RELATÓRIO DE INSPEÇÃO E AVALIAÇÃO ESTRUTURAL DAS COBERTURAS METÁLICAS DOS BLOCOS 01 E 02

Colégio Estadual Virgílio do Vale
Nova Vila – Ceres/GO

Assunto: Análise da integridade estrutural das coberturas metálicas dos Blocos 01 e 02.

Figura 32 – Verificação das terças do Bloco 02.
Fonte: software CYPE3D®.

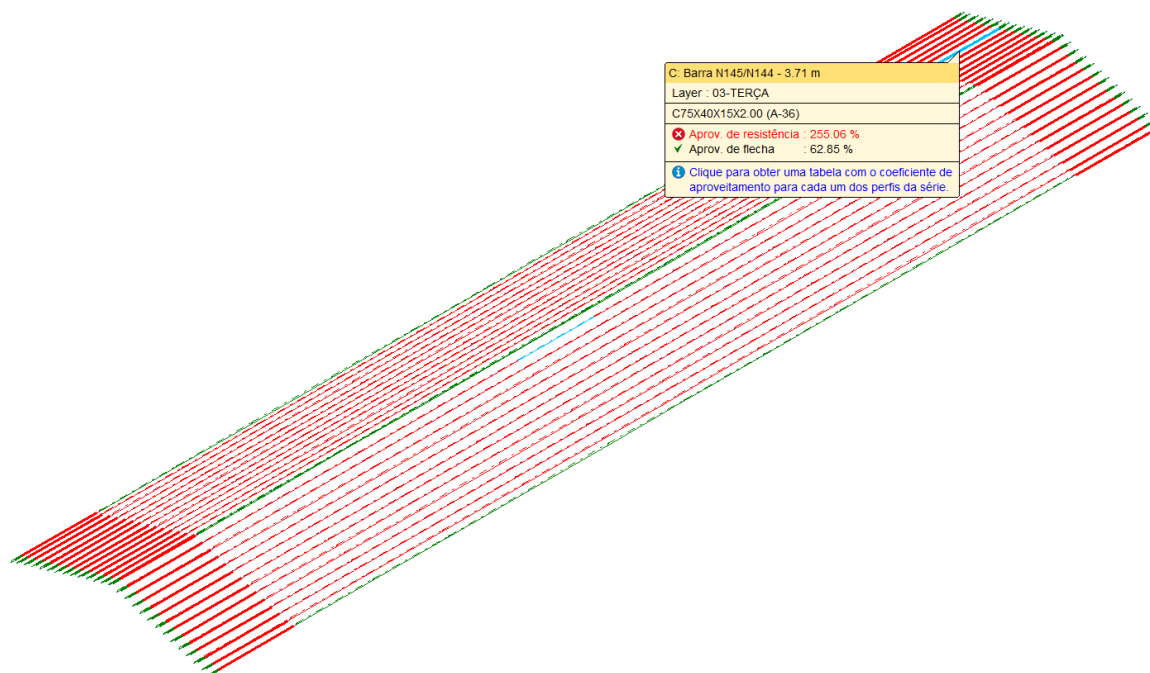
Assim como identificado no Bloco 01, a maioria das barras das terças apresentou índices de esbeltez superiores aos limites estabelecidos pelas normas técnicas, principalmente em razão do grande vão entre tesouras, o que contribui para a instabilidade dos elementos comprimidos.

Além disso, a verificação da resistência da barra apresentada na **Figura 32** mostra que o perfil adotado para as terças é estruturalmente inadequado, sendo incapaz de resistir ao momento atuante sem risco de escoamento ou falha.

Verificação da Resistência à Flexão no eixo X (combinação 1.25·PP + 1.25·Telha e Forro + 1.5·SC:

Com base na ABNT NBR 14762:2010, Artigo 9.8.2, o índice de verificação da flexão em torno do eixo X foi excedido em 2,551 vezes em relação ao limite admissível de 1,0. Esse resultado evidencia que o elemento está subdimensionado para a combinação de ações considerada, não atendendo aos requisitos mínimos de segurança estrutural exigidos para resistência à flexão.

Figura 33 – À esquerda, a imagem ilustra as vigas de cobertura do pátio coberto, montadas na lateral do Bloco 01 e nas tesouras do Bloco 02. À direita, é apresentado o detalhe da fixação da viga metálica na lateral do Bloco 01, realizada por meio de vergalhão de concreto armado.

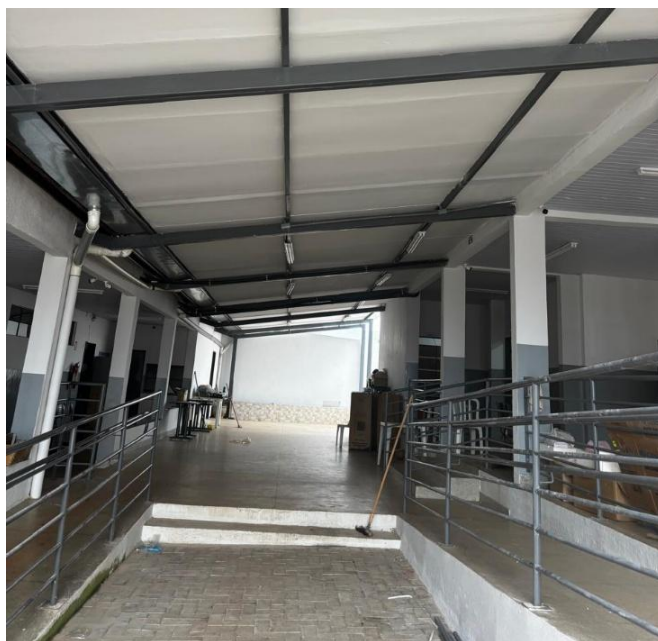
No projeto estrutural original do Pátio Coberto, foi especificado o uso de pilares metálicos para a sustentação das vigas de cobertura. No entanto, durante a inspeção em campo, foi constatado que as vigas metálicas foram montadas nas laterais do Bloco 01, sendo fixadas por vergalhões de concreto armado. Não foi possível determinar com precisão se as vigas estão montadas lateralmente às vigas de concreto armado da cobertura ou se estão apenas apoiadas nas laterais das alvenarias. A outra extremidade das vigas foi soldada às tesouras do Bloco 02.
